新竹縣政府工程查核代表照片表

工程名稱：埔尾村埔尾排水幹線災害復建工程

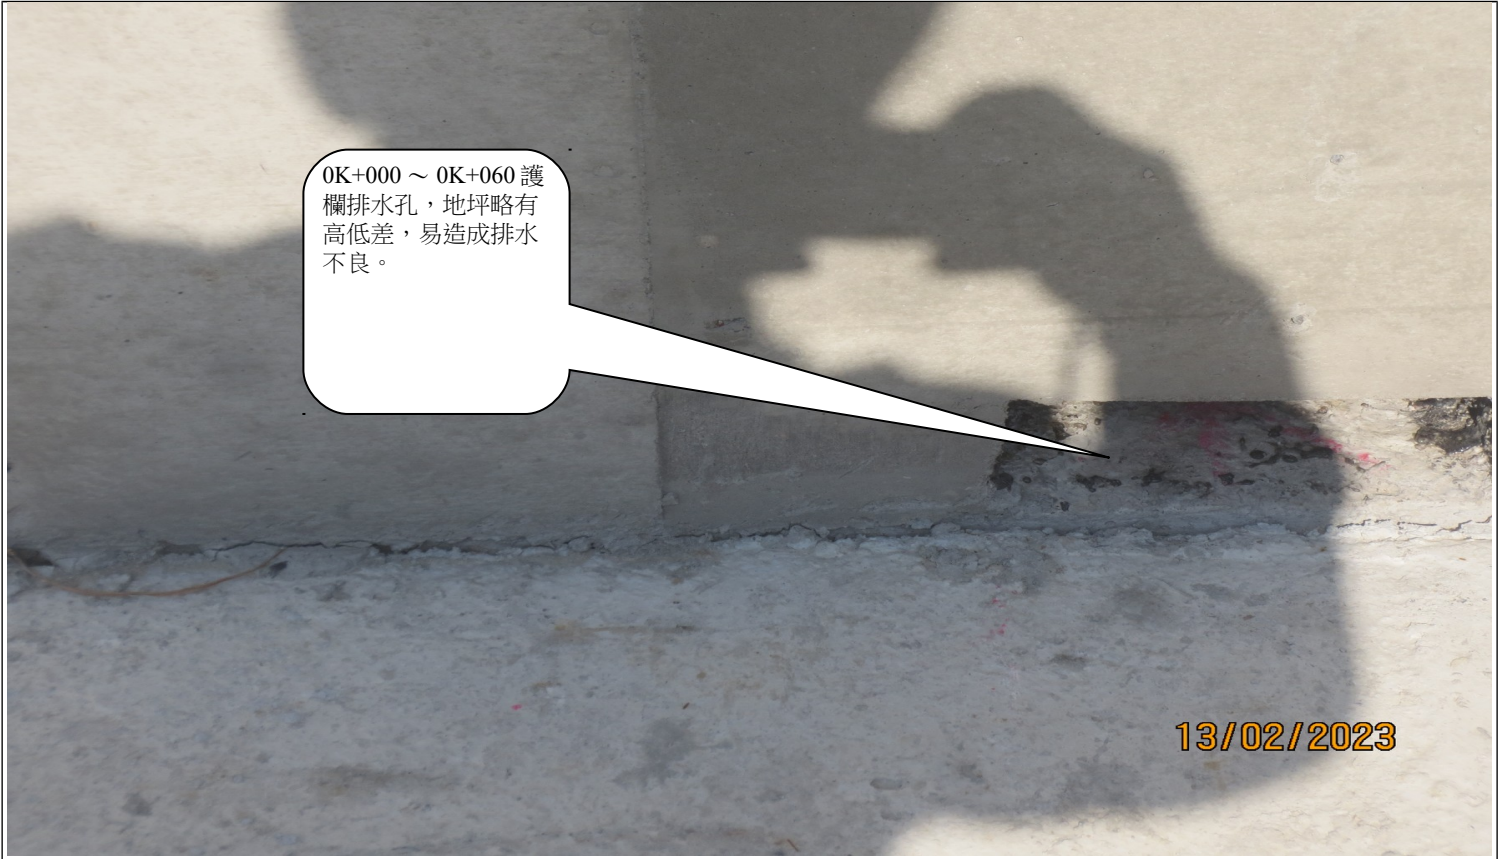
0K+050 至 0K+090
處混凝土護欄已減
項未施作，該處混
凝土護岸頂部未依
護欄施作截角。

說明	0K+050 至 0K+090 處混凝土護欄已減項未施作，該處混凝土護岸頂部未依護欄施作截角。
----	---
